**DIPARTIMENTO TERRITORIO - AMBIENTE
SERVIZIO GESTIONE E QUALITÀ DELLE ACQUE**

OGGETTO: Comunicazione di avvio del procedimento ai sensi degli articoli 7 e 8 della legge n. 241 del 07.08.1990 e convocazione Conferenza di Servizi decisoria ai sensi dell'art. 14-bis, comma 7 della l. n. 241/1990 in forma semplificata ed in modalità asincrona. Ditta MINCIONI AMBIENTE srl di Tortoreto (te) – Modifica sostanziale autorizzazione ex art: 208 D.Lgs. 152/2006. **Ulteriore richiesta documentazione.**

Estratto planimetria

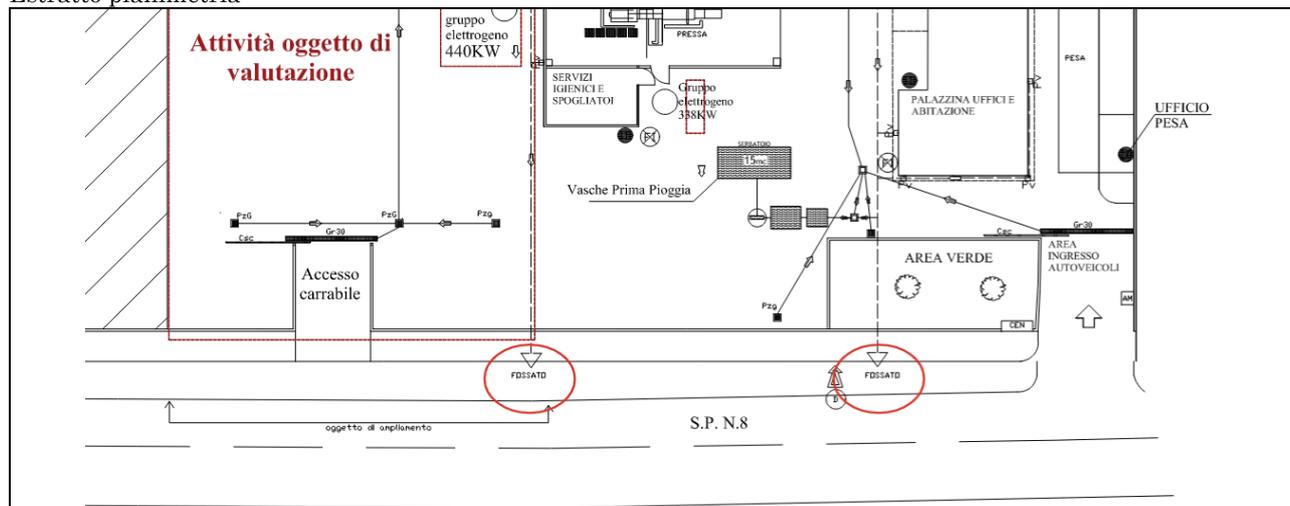
- *“le acque di prima pioggia (a rischio, ndr) subiscono una depurazione nel disoleatore e successivamente vengono accumulate in cisterna e poi periodicamente smaltite”*
- *“tutte le acque provenienti dalle coperture così come le acque di seconda pioggia e meteoriche non a rischio vengono inviate in una rete separata che scarica in un fossato adiacente lo stabilimento”,*
- *“che le acque delle coperture, così come quelle di seconda pioggia e meteoriche non a rischio sono state sempre scaricate nel fossato adiacente”,*
- *“la cunetta posta al margine della Strada Provinciale Fondovalle Salinello (dove si presume sia inviato lo scarico di cui al punto che precede, ndr) non è individuata nella Carta Tecnica Regionale con tatto blu”,*

- a) la comunicazione ex art. 15 della L.R. 31/2010 (secondo il modello allegato alla presente) per lo scarico delle acque provenienti dalle coperture così come le acque di seconda pioggia e meteoriche non a rischio, detta comunicazione, secondo quanto previsto al comma 1 del suddetto articolo va inviata alla Regione (subentrata dal 01/04/2016 alla Provincia competente per territorio), in quanto le acque sono scaricate in cunetta stradale¹ nei due punti individuati nella planimetria fornita, di cui in calce si riporta un estratto,
- b) la concessione dell'Ente gestore della Strada Provinciale Fondovalle Salinello, ai sensi di quanto previsto all'art. 15, comma 1, lett. h)² del D.Lgs. 285/1992 (Nuovo Codice della Strada).
